高浜発電所保安規定審査資料	R0
提出年月日	2022年3月9日

高浜発電所原子炉施設保安規定変更認可申請書
審査資料

大山生竹テフラの噴出規模見直しに伴う変更について

高浜3, 4号炉 原子炉施設保安規定変更認可申請 に係る審査会合における指摘事項への回答について 【大山生竹テフラの噴出規模見直しに係る運用変更】

① DG改良型フィルタの閉塞時間

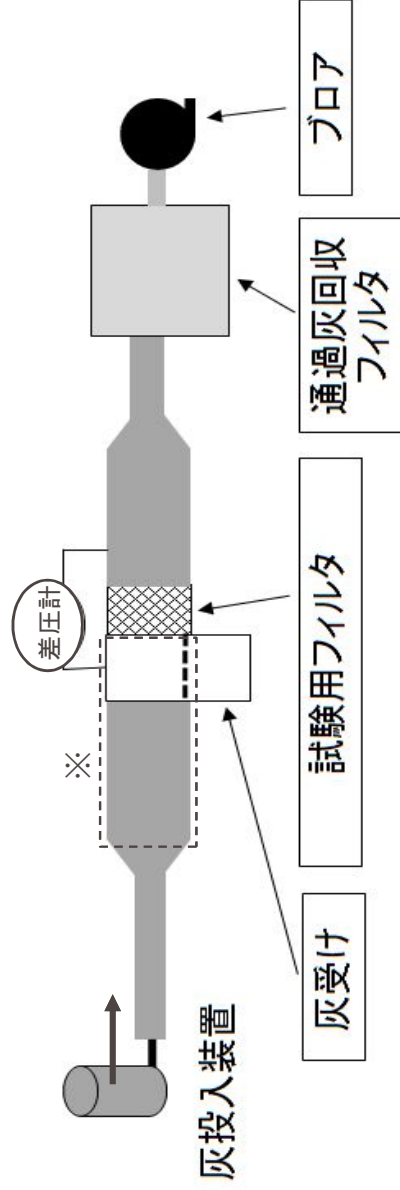
フィルタ閉塞時間、フィルタ取替着手時間、フィルタ清掃回数、ディーゼル発電機機能を期待する時間について、層厚変更後の具体的な試験内容を示したうえで、時間等の妥当性を示すこと。

試験濃度	試験風速	許容差圧	閉塞時間 (許容差圧到達時間)	最大捕集容量※
層厚変更前 (10cm)	1.4g/m ³	3.3m/s	<input type="text"/>	210分以上	59,714g/m ²
層厚変更後 (27cm)	3.78g/m ³			191分	142,952g/m²

フィルタの基準捕集容量到達までの時間から、フィルタ取替に要する時間20分を差し引いて、フィルタ取替の着手時間を**70分**（層厚変更前 100分）と設定した。

電源車(通信連絡設備用)に係る手順の変更内容について

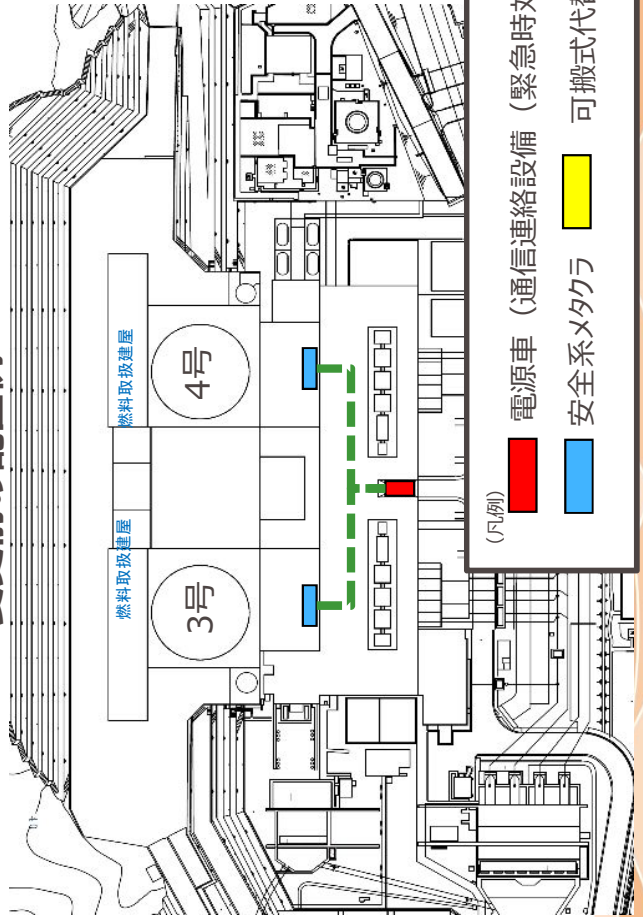
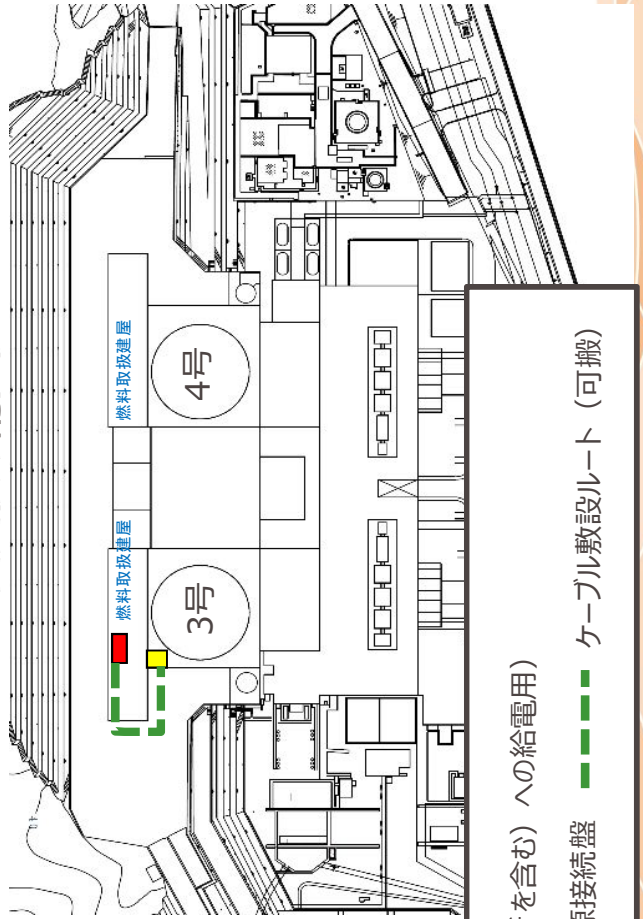
電源車からの給電開始作業に係る要員数、想定時間を変更することの妥当性を示すこと。
また、DG改良型フィルタ取替運用の実行性を示すこと。

- 電源車(通信連絡設備用)の移動場所をタービン建屋から燃料取扱建屋へ変更することに伴い、保安規定に定める要員数、想定時間を4名60分から2名70分に変更しており、変更後の要員数、想定時間の範囲内で完了することを現場で確認済みである。また、電源車(通信連絡設備用)に係る手順であり、炉心冷却の成立性に影響はない。
- なお、電源車(通信連絡設備用)及びその燃料源としての電源車は、3号炉または4号炉のいずれかの号炉の燃料取扱建屋に配置するが、今後の補正申請にて下線部の内容を明確化する予定である。

＜電源車(通信連絡設備用)準備作業の時系列＞		噴火発生からの経過時間(分)	
		60	120
電源車(通信連絡設備用、仮設中圧ポンプ用)移動	50分		
電源車(通信連絡設備用)ケーブル敷設	(変更前: 4人) (変更後: 2人)		60分
			70分
			240

①DG改良型フィルタの閉塞時間

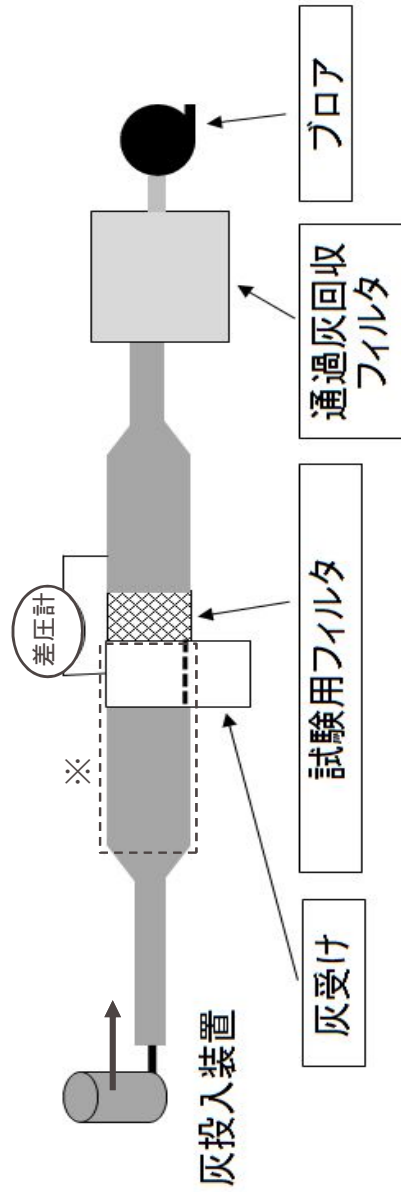
フィルタ閉塞時間、フィルタ取替着手時間、フィルタ清掃回数、ディーゼル発電機機能を期待する時間について、層厚変更後の具体的な試験内容を示したうえで、時間等の妥当性を示すこと。

試験濃度	試験風速	許容差圧	閉塞時間 (許容差圧到達時間)	最大捕集容量※	備考
層厚変更前 (10cm)	1.44g/m ³	2.8m/s	<input type="text"/>	310分以上	76,174g/m ²	閉塞時間の改善内容は参考2参照
層厚変更後 (25cm)	3.63g/m ³			518分	315,897g/m ²

フィルタの基準捕集容量到達までの時間から、フィルタ取替に要する時間20分を差し引いて、フィルタ取替の着手時間を**340分**（層厚変更前 120分）と設定した。

変更前の配置例

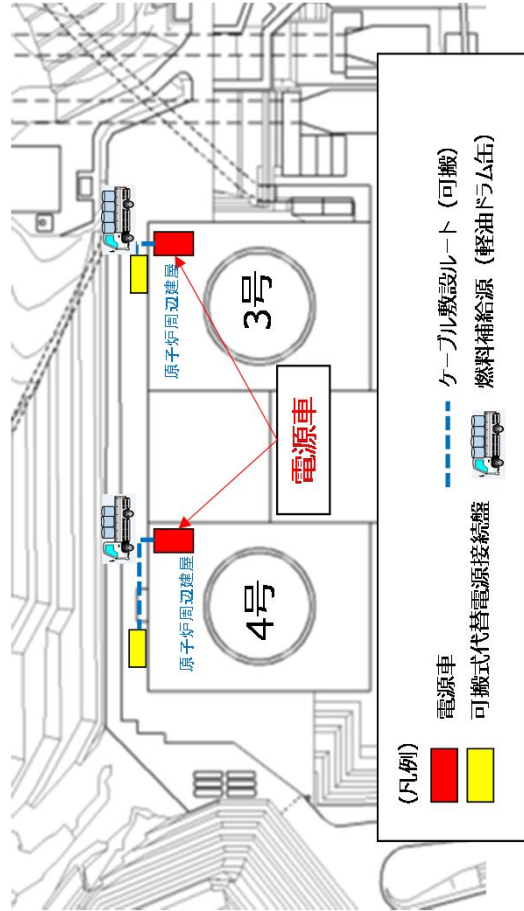
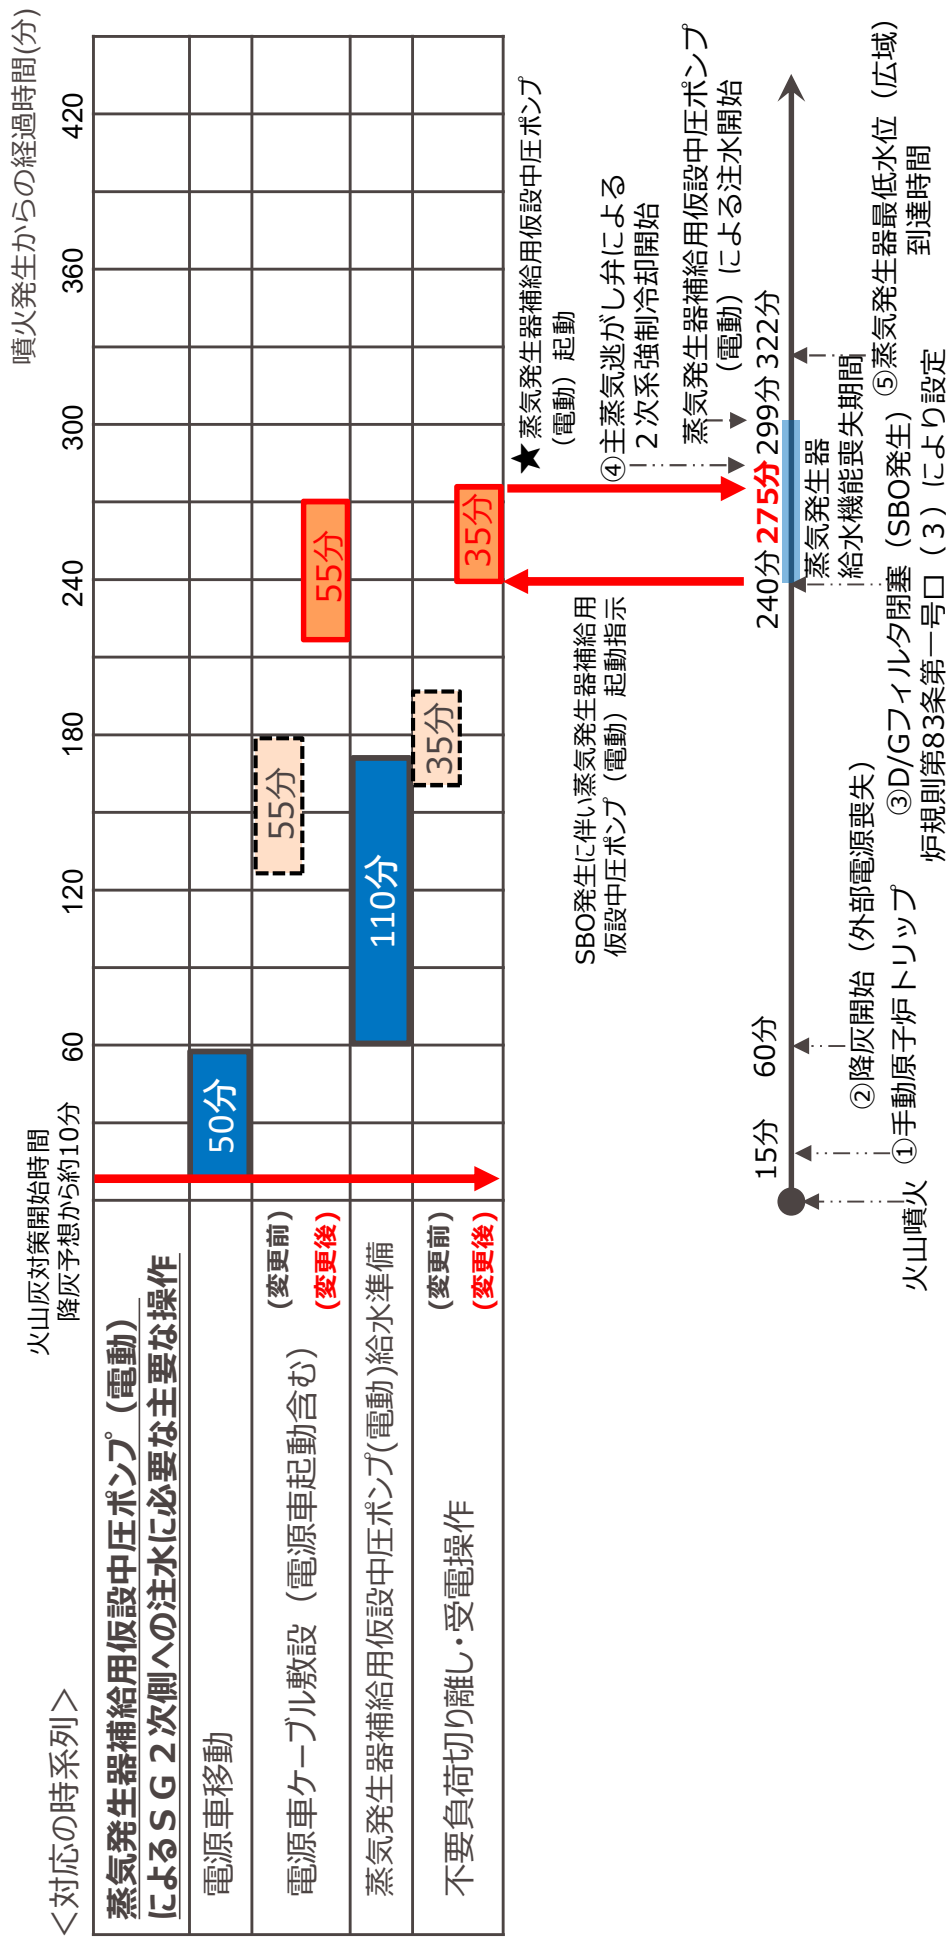
電源車からの給電開始作業に係る要員数、想定時間を変更することの妥当性を示すこと。また、DG改良型フィルタ取替運用の実行性を示すこと。

- 電源車の移動場所をタービン建屋から原子炉周辺建屋へ変更することに伴い、電源車の移動距離は既認可と比べて長くなったが、従前は3号で実施してから4号実施としていた手順のうち一部（電源車の移動）を並行実施とすることで、50分以内に完了することを現場で確認済み。
- また、電源車排気ファン及び仮設ダクトの設置作業について、保安規定に定める要員数、想定時間を4名60分から3名130分に変更しているが、変更後の要員数、想定時間の範囲内で完了することを現場で確認済みである。

作業内容	時間 (分)	噴火発生からの経過時間(分)
電源車の移動	25分 (変更前) 50分 (変更後)	25分 30分
電源車排気ファン及び仮設ダクトの設置	60分 (変更前:4人) 130分 (変更後:3人)	60分 120分 180分 240分 300分 360分 420分
